四国電力株式会社伊方発電所の
3号発電用原子炉の使用に関する規制勧告書

加圧水型原発の欠陥は本質的である
欠陥放置なら使用と販売を禁止する

原子力民間規制委員会・東京

原子力民間規制委員会・いかた

炉心損傷防止対策

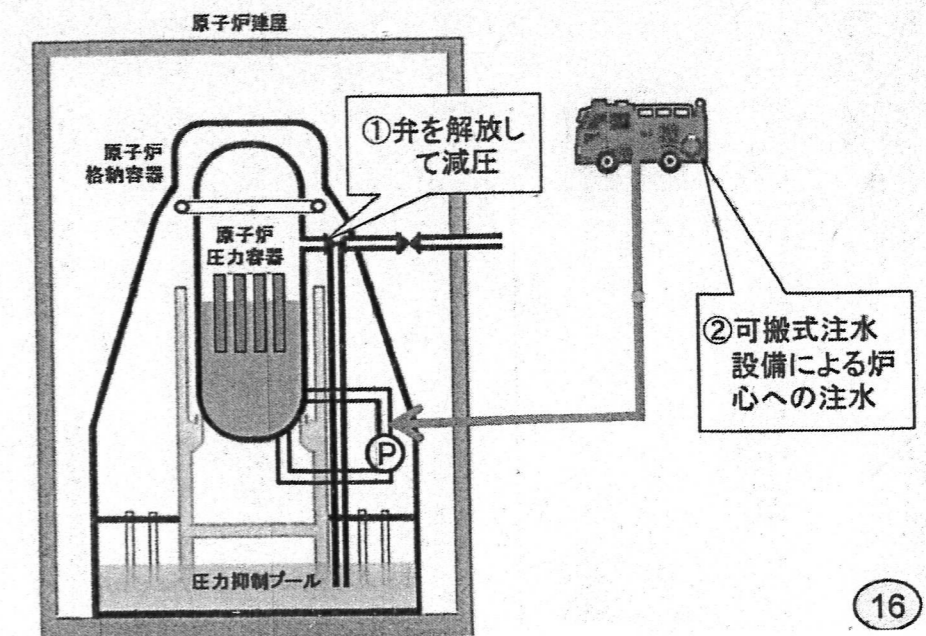
原子力規制委は、「逃し弁の開放と消防ポンプの使用」を原発事業者に義務付けた(【参考資料】新規制基準概要(p16)による炉心損傷防止対策参照)。だが、逃し弁の開放は人為的小口径破断であり、消防ポンプでは注水量不足である

- ① 外部と原子炉をつなぐ配管は細くて長い。この配管を用いる消防ポンプの注水量はとても足りない(福島事故)。原子力の安全が、消防ポンプで済むのなら、ECCSなどという対策はそもそも存在しなかった
- ② 移動式の消防ポンプは、道路が寸断すれば現場に到着できない(柏崎事故、福島事故)。新規制基準(【参考資料】)はこの不確かな消防ポンプの使用を根幹にするオソマツな規制である(規制勧告1)

【規制勧告】新規制基準に従ってはいけない、逃し弁を開放してはいけない
原子炉の冷却は、消防ポンプでなく、あくまでECCSを用いる
文書により回答されたい

[第1図] 中性子線モニターの増加で原子炉空焚きがわかる (TMI)

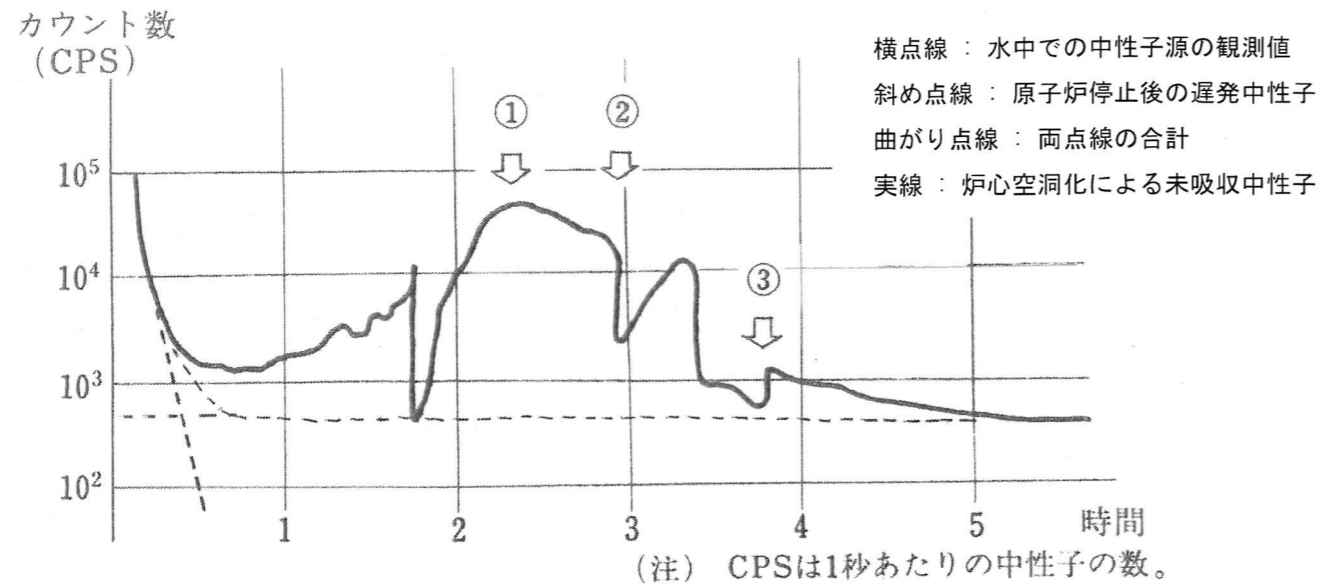
減圧により炉水は蒸発した。そこで高圧注入系が自動起動したが、運転員は2基とも手動停止した。これにより、事故発生18分後には空焚きが始まった(【第1図】参照)

2時間8分後に逃し弁の開固着に気づき、その元弁を閉じて原子炉の圧力を上げることによって回復に向かった。しかし、原子炉は約5時間空焚き状態だった

[第2図] TMI事故時に自然循環の成立したBW型原発と成立しないWH型原発

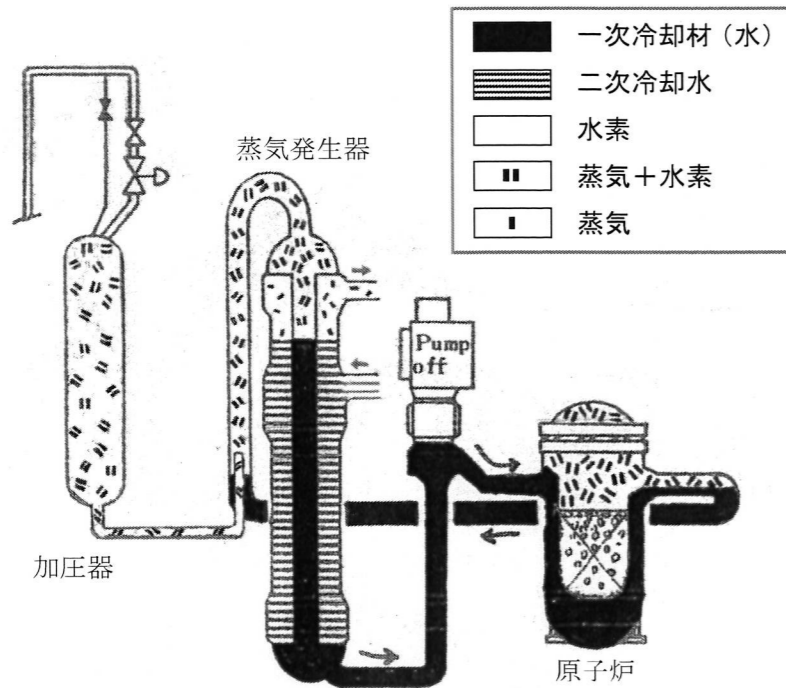
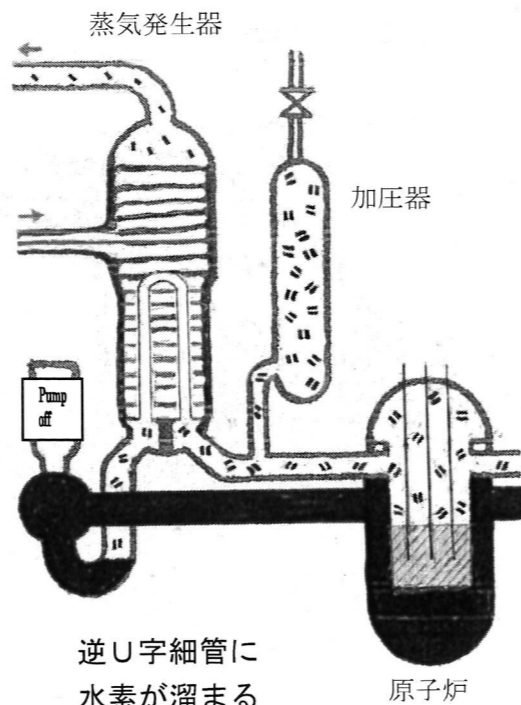
TMI事故(1979)では、炉心空焚きで発生した水素が、1次冷却水ポンプを振動させ、停止させた。幸運なことに、この事故では蒸気発生器は直管型細管のBW型加圧水原発であったから辛うじて自然循環が成立し、原子炉の冷却ができた(【第2図A】参照)

ところが、WH型原発で同様の事故が起こった場合、蒸気発生器の逆U字型細管に水素が溜まり、自然循環は阻害され(【第2図B】参照)、原子炉の冷却は不能となって、沸騰、空焚き、炉心崩壊となる。この指摘(規制勧告11)に対し、九電は有効な解決策を示せないでいる。したがって、WH型原発は欠陥原発であって、使用してはいけない

- ① しかし、このWH型原発の欠陥があっても、水素逃し弁付き沸騰水型非常用復水器の追加設置(規制勧告4)により、原子炉の冷却は可能となる。この代替策に応ずるか否か、およびその理由
- ② また、2次冷却系での冷却問題は空気抽出ポンプを改良する設計変更(規制勧告17)により解決できる。この改善策に応ずるか否か、またその理由
- ③ そして、高圧注入系の水素としての各種貯蔵タンクや格納容器サンプ等の雰囲気、空気でなく窒素とする設計変更(規制勧告13)も必要となる。この改善策に応ずるか否か、またその理由。それぞれ文書により回答されたい

[第3図] 原子炉沸騰で発生する巨大空洞

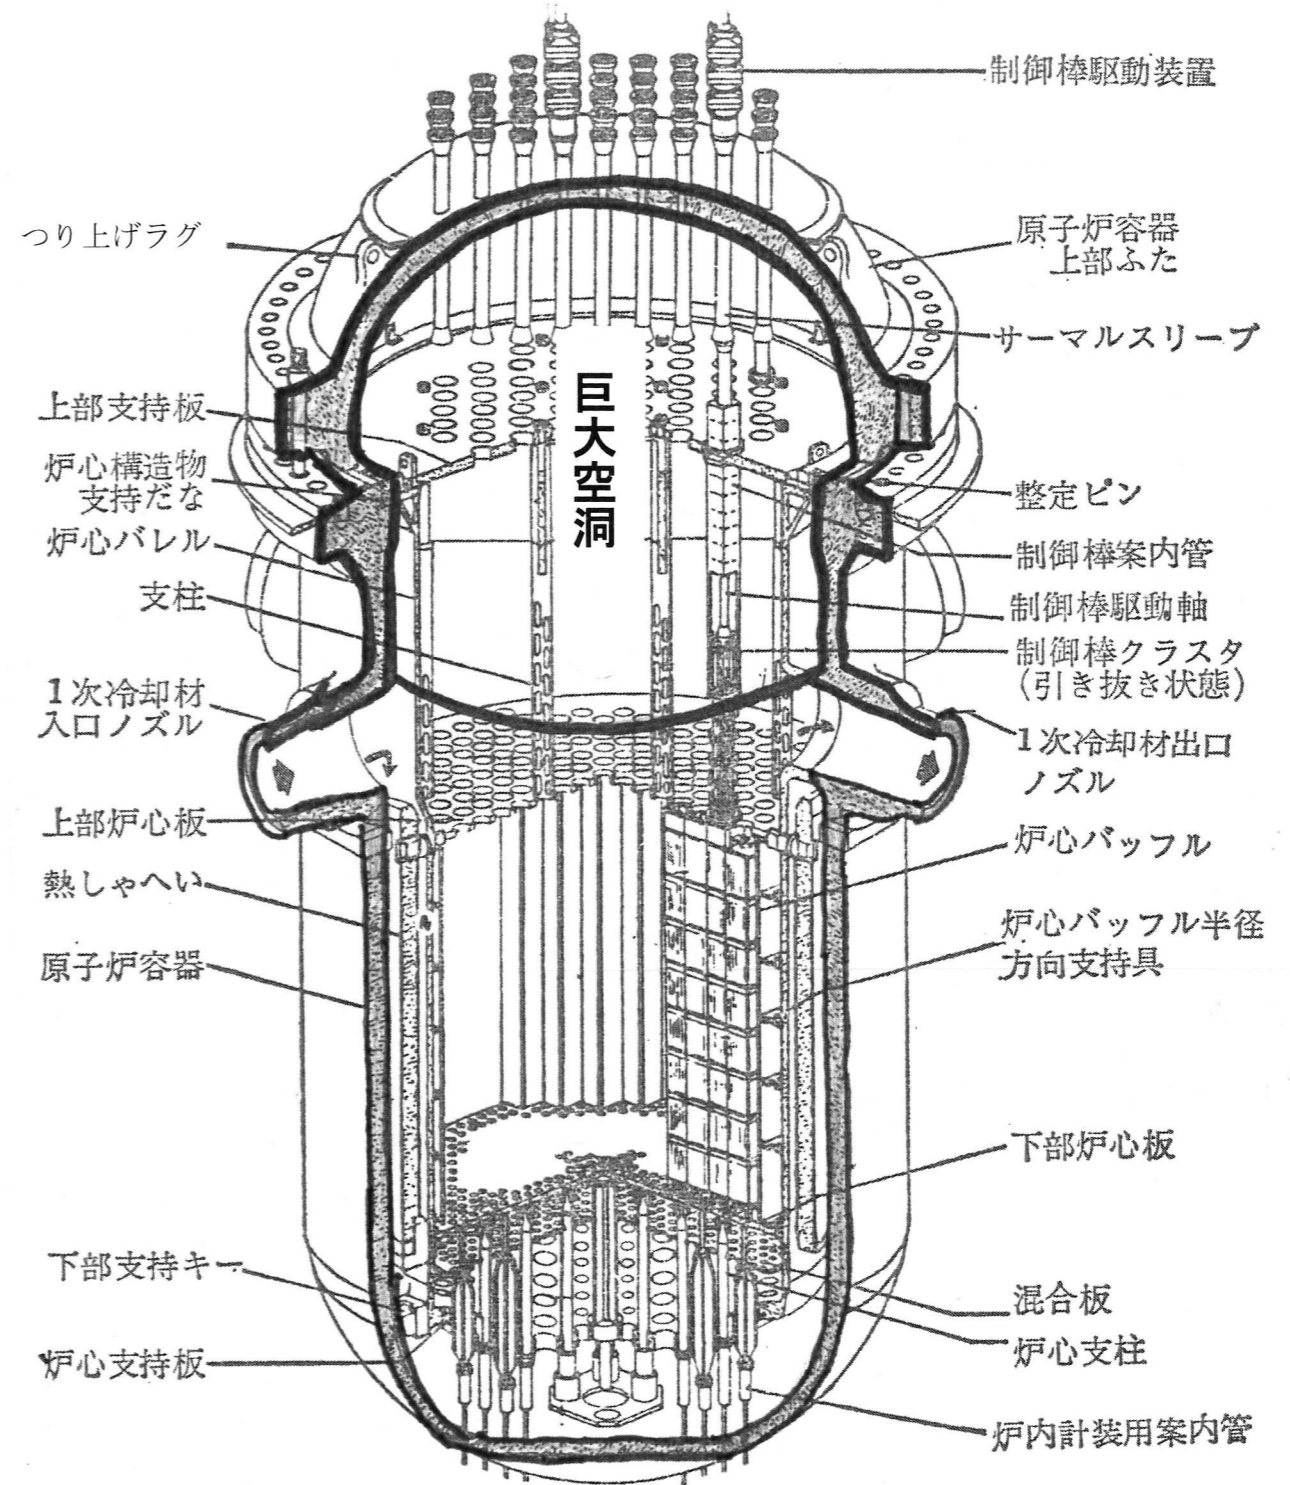
TMI事故(1979)および美浜2号機事故(1991)では、原子炉の沸騰で原子炉頭部(制御棒置き場)に巨大な空洞(蒸気塊)が発生し(【第3図】)、ここに存在していた大量の冷却水は、TMIでは加圧器逃し弁から、また美浜では蒸気発生器から流れ出し、失われた

原子炉の沸騰は、原子炉頭部温度計、原子炉水位計、炉心上部温度計、中性子線モニターなどにより確認できる。ところが、これらの計測について関電は「前者ふたつは美浜2号機には存在していない」とし、また「後者ふたつは記録できていない」とした。しかし、これらの重要な測定がこのような状態では危険である

(18) 原子炉頭部に蒸気排出弁を設置する。ここで排出される蒸気により非常用復水器(規制勧告4)または隔離時冷却系(規制勧告5)を運転し、原子炉に給水しながら減圧して冷却水の流出を抑制する。なお、原子炉の沸騰を知るため、原子炉頭部温度計、原子炉水位計を設置し、さらに、炉心上部温度計、中性子線モニターが正常に働くよう計測設計を改良する
